**Forum mondial de l'harmonisation  
des Règlements concernant les véhicules**

**Autres règlements – Règlement n° 6 (Indicateurs de direction)****Proposition de complément 27 à la série 01 d'amendements  
au Règlement n° 6 (Indicateurs de direction)****Communication de l'expert du Groupe de travail «Bruxelles 1952»  
(GTB)\***

Le texte reproduit ci-après a été établi par l'expert du GTB en vue de corriger une erreur dans le document ECE/TRANS/WP.29/2013/14. Les modifications qu'il est proposé d'apporter au texte actuel du Règlement sont signalées en caractères gras pour les ajouts ou biffés pour les suppressions.

Catégorie 1b:

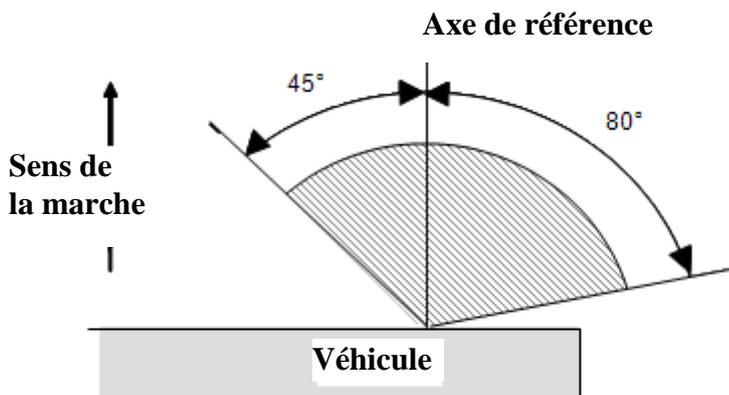
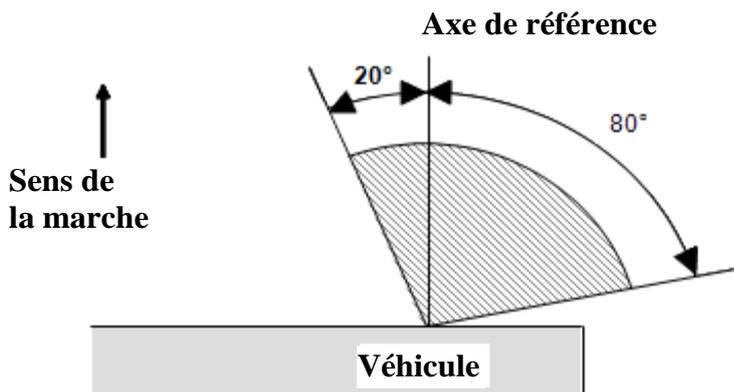
Annexe 1, modifier comme suit (note: les diagrammes restent inchangés):

Pour utilisation à moins de ou à 20 mm des feux de croisement et/ou des feux de brouillard avant.

Sur et au-dessus du plan H pour tous les feux.  
 Au-dessous du plan H pour les feux destinés à être montés sur les véhicules des catégories M<sub>2</sub>, M<sub>3</sub>, N<sub>2</sub> ou N<sub>3</sub>.

Au-dessous du plan H pour les feux destinés à être montés de manière que leur plan H se trouve à moins de 750 mm au-dessus du sol

Les modifications à apporter au Règlement n° 6 ont été omises lors de l'établissement de l'amendement collectif GRE-68-02-Rev.2. Le présent amendement vise à aligner les dispositions relatives aux catégories 1, 1a et 1b sur celles qui portent sur d'autres catégories et dispositifs.
